Výchozí prohlídka

SVJ Petržilkova 2259 až 2262

Zábradlí panelového domu

**ZPRÁVA O VÝCHOZÍ PROHLÍDCE
OCELOVÝCH KONSTRUKCÍ**

OBR: 05 – Korozní poškození kotevního prvku

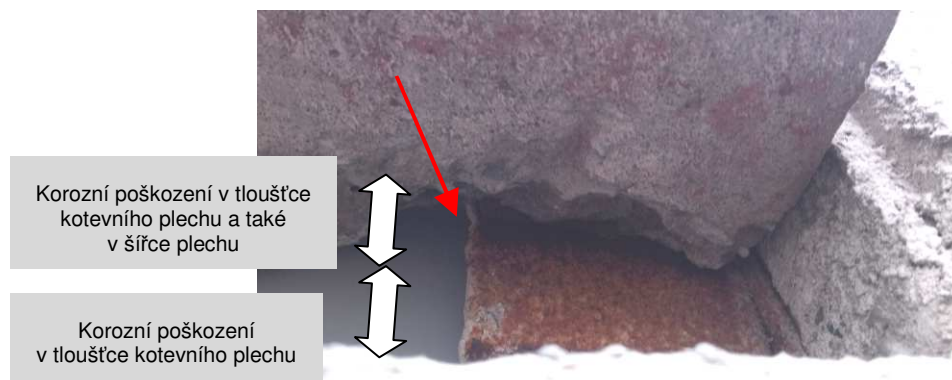
- A2 – korozní úbytky kotevního prvku vpravo dole (pohled zvenku)

U pravého spodního kotevního prvku (pohled zvenku) došlo vlivem působení klimatických podmínek a chybějícího nátěru k oslabení úhelníku z původních 10mm na 7mm, viz. OBR: 05...

V tuto chvíli není ohrožena stabilita, nebo únosnost panelu vlivem korozního úbytku, doporučujeme však opatřit ocelové kotvení nátěrovým systémem a provést reprofilaci ŽB panelu, aby nemohlo docházet k zatékání vody k zabetonovaným částem kotvení...

- o DOPORUČUJEME PROVÉST DO 12 / 2020
